Alver kommune

Merknad til avgrensa høyring områdeplan Ostereidet, Alver kommune

Sak: 20/12584

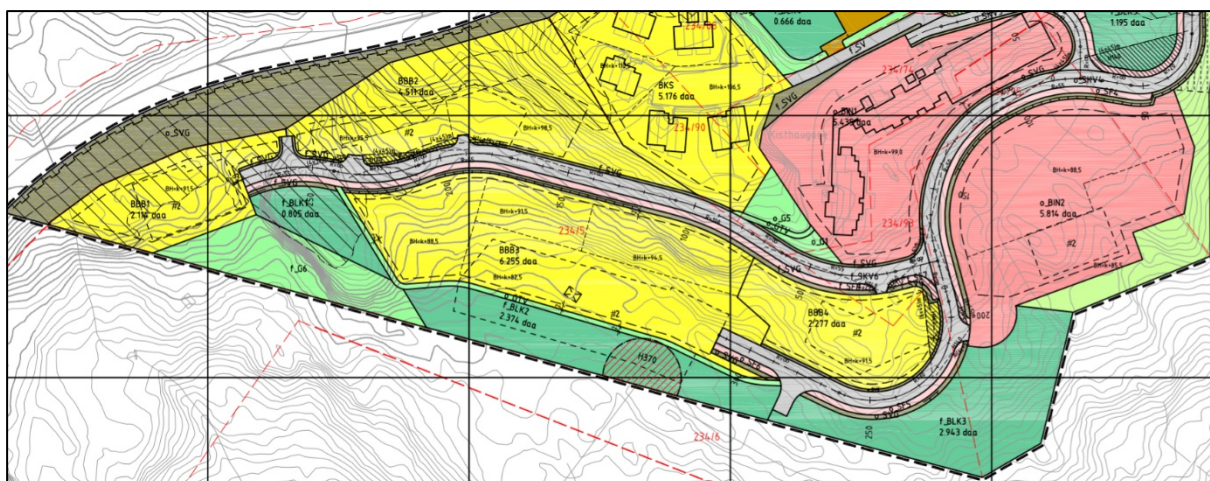
Då kommunen tok ut omsorgsbustadane hadde det vore ein god anledning til å innfri innspel i merknad frå Gudmund Eide m fl 30.04.2015, utsnitt frå merknad:

3. Noverande framlegg til plassering av omsorgsbustader **blir flytta vestover** til næraste delen av det **området som no er avsett til bustader**. Då treng ein heller ikkje leggja beslag på det aktuelle gras- og nærbeiteområdet på eigedomen til ein av underskrivarane. Samtundes sikrar ein eit uforstyrta utsyn frå eksisterande aldersbustader til kultur - og landbruksområdet og fjorden. Ein treng heller ikkje øydeleggja store deler av den velbygde, over 100 år gamle steingarden frå Leitet og ned til gamlevegen, den som skiljer eigedomane til to av dei underskrivne.

Figur 2 Utsnitt plankart på avgrensa høyring 2020

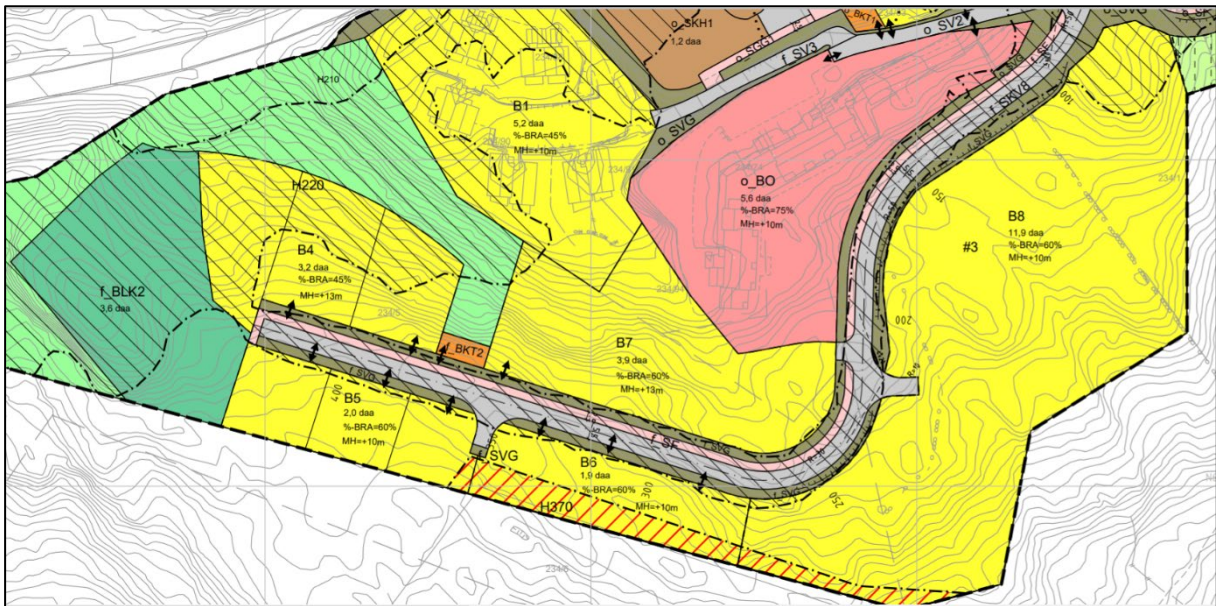
Slik planforslaget no ligg føre er det lagt opp til utnytting innanfor områda B4-B7 mellom 45 % - 60 % BRA. Maks mønehøgde er for B4 og B7 sett til 13 m og for B5 og B6 10 m. Tal på bustader er føreslege til 43.

Grunna komprimeringa av bustadområda innanfor områda sett av til B2, B3 og B6 i KDPA for Lindås er særleg områda B5 og B6 i planforslaget vorte små og smale område. Som nemnt i innleiinga er del av område B8 som tidlegare var føreslege til omsorgsbustader (o_BIN2) no trekt inn på eigedom 234/5 i staden for at B6 kunne vore trekt i grensa eller over grensa

mellom eigedom 234/5 og 234/1. Det meste av B8 er i kommuneplanens arealdel sett av til offentlig og privat tenesteyting. Ei av motsegna/uttalane til Fylkesmannen var at det var lagt inn for mange bustadeiningar i planforslaget frå 2016. Det vert difor stilt spørsmål til kvifor det no er lagt inn flest nye bustader på arealet sett av til offentlig eller privat tenesteyting og ikkje innanfor areala som er sett av til bustad i KPA. For i det heile å kunne gjere det mogleg med opparbeiding av infrastruktur jf. rekkjefølgjekrav i føresegner til desse bustadane er 43 bustadeiningar ikkje realistisk. Det har vore tydelege signal frå politisk og administrativt hald at ei mogleg bustadbygging i området må være realiserbar.

Det er ønskeleg med ein nærare dialog knytt til rekkjefølgjekrav, tal på bustader og avgrensing av bustadområde.
